Notre réf.: 20125/37C

AVIS

Objet : Avis de la cellule d'évaluation

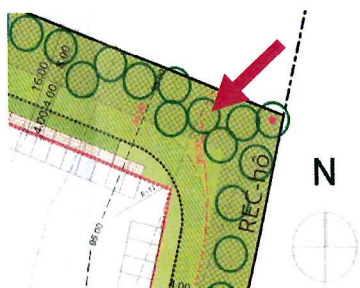
Par ailleurs, il est rappelé qu'en vertu de l'article 19 du PAG, tout remblai ou déblai est interdit dans la zone de servitude d'urbanisation « intégration paysagère (IP) ». Or, le projet prévoit une modification du terrain naturel au nord-est du périmètre du PAP (cf. illustration), en contradiction avec cette disposition.

De plus, servitude précitée n'a pas été définie dans la partie écrite du PAP. Cependant pour tout PAP NQ, l'article précité du PAG impose de préciser les plantations à réaliser dans cette zone.

Dès lors, il importe d'intégrer cette servitude explicitement dans les parties écrites et graphiques, et d'assurer le respect des prescriptions afférentes.
